Izmjene i dopune Urbanističkog projekta
(ID UP) „Turistički kompleks Zavala“

NACRT

IZVJEŠTAJ O REVIZIJI NACRTA

Izmjena i dopuna Urbanističkog projekta „Turistički kompleks Zavala“, opština Budva

Slika 2: Isječak iz grafičkog priloga II_01. Planirana namjena površina (IZ UP Turistički kompleks – Zavala – planirana namjena površina (nacrt dec 2022.g.)

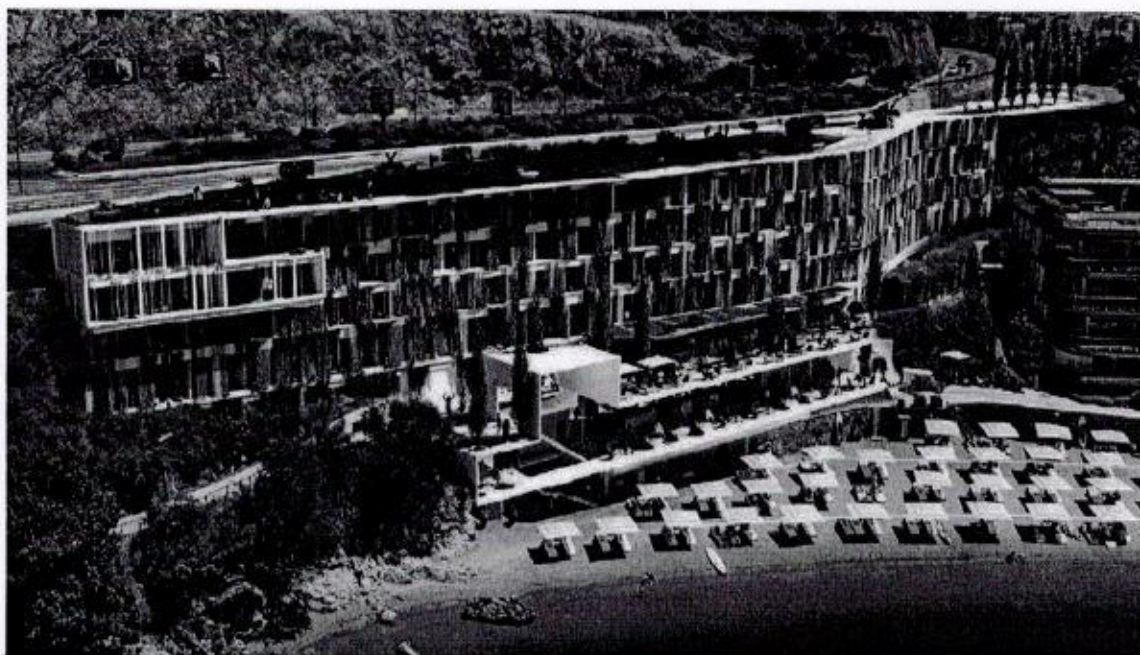
Prema novom urbanističkom rješenju prikazanom u okviru nacrt Izmjena i dopuna UP „Turistički kompleks - Zavala iz decembra 2022.godine (slika 2) planirana je promjena namjene „otvorenog parking prostora“ u namjenu „površina za turizam“. Zapravo, na tom mikroprostoru specifične konfiguracije terena planiran je „hotel visoke kategorije“, spratnosti 6Su+P, BRGP cca 9750m².

Nisam saglasna sa Programskim zadatkom, kao ni predloženim urbanističkim i idejnim rješenjem u kome se planira izgradnja hotela „visoke kategorije“ u kontaktnom području poluostrva Zavala koje već zauzeto turističkim naseljem koje broji 32 vile. Nema svrhu mijenjati urbanistički koncept u ovom sjevero-zapadnom dijelu postavljenom kroz prethodni UP iz 2008.godine.

Slike 6 i 7: Prikaz mikrolokacije na kojoj je planiran hotel visoke kategorije (Izvor: Dukley Beach & Bar - Google map. street view – sep 2018.g.)

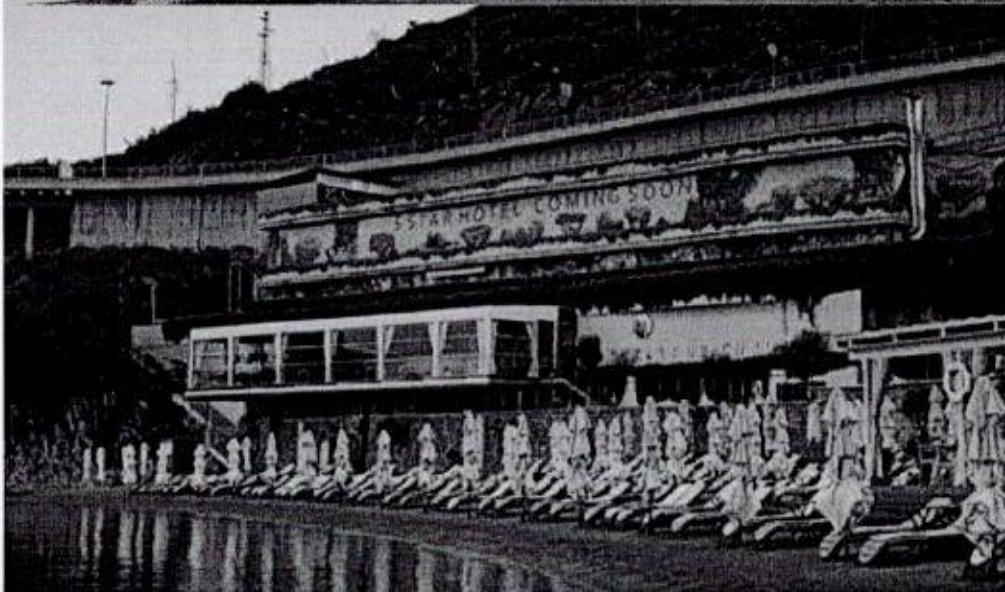
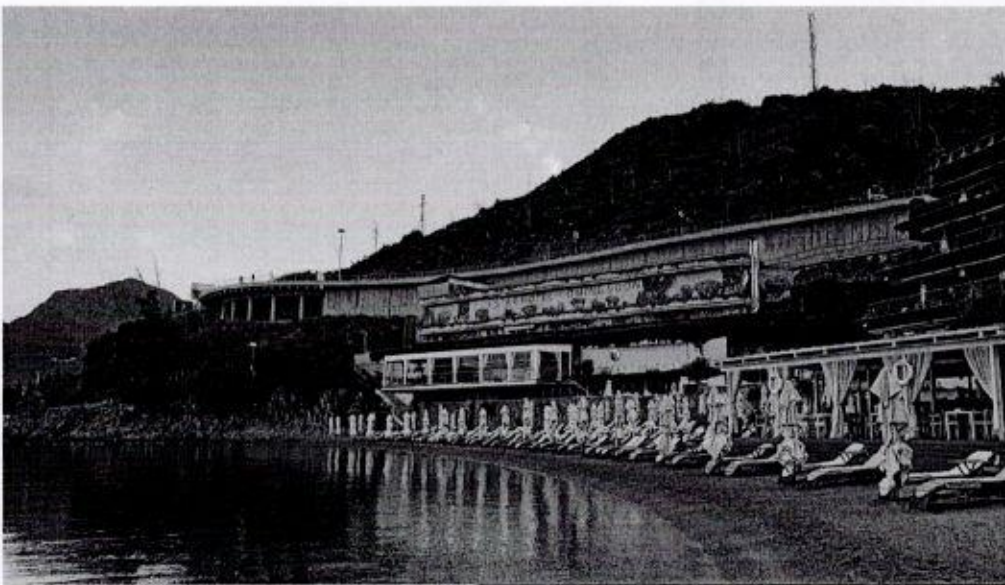
4. Nedostaju slike postojećeg stanja ključne lokacije postojećeg parkinga čija se namjena mijenja ovim urbanističkim projektom i planira izgradnja hotela visoke kategorije. Stvarnu sliku ove mikrolokacije upotpunile bi fotografije koje su trebale biti rezultata obilaska terena.

Slika 9: Prikaz planiranog hotela i udaljenost od obalne linije (Izvor: nacrt Izmjena i dopuna UP Turističkog kompleksa Zavala – II_02 Plan parcelacije, nivelacije i regulacije)

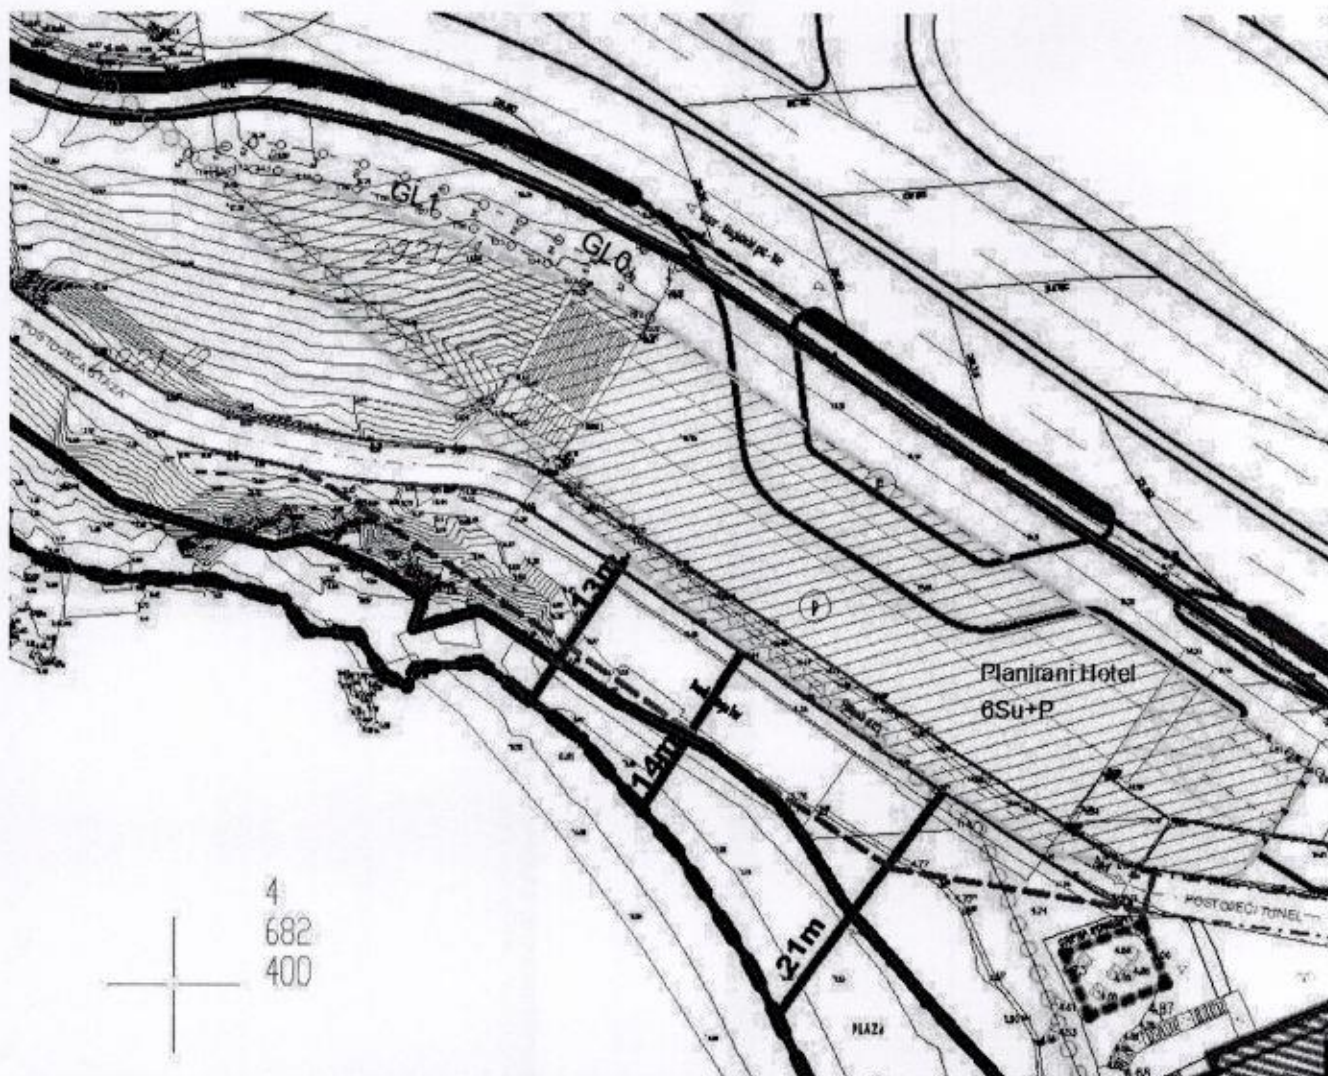
11. Nigdje se ne navodi udaljenost hotela od obalne linije koja je manja od 33m.
12. Na strani 53 u poglavlju „Saobraćajna infrastruktura“ se navodi sledeće:

15. Suština izrade ovog urbanističkog projekta jeste planiranje hotela (7 etaža, 6Su+P) površine BRGP 9743,15m² u zoni unutar obalnog pojasa 33m od obalne linije i u kontaktnoj zoni sa već preizgrađenim turističkim naseljem (Ducley Gardens) koga čine 32 turističke vile. Pristup hotelu ne zadovoljava sve zahtjeve za bezbjedan saobraćaj. Veoma značajan i pozitivan planerski pristup jeste ukidanje turističkih kapaciteta (prema starom UP iz 2008.g.) u južnom dijelu zahvata predmetnog urbanističkog projekta, koji su svakako bili predimenzionisani, i planiranje pejzažnog uređenja uz očuvanje i unapređenje zelenog fonda.
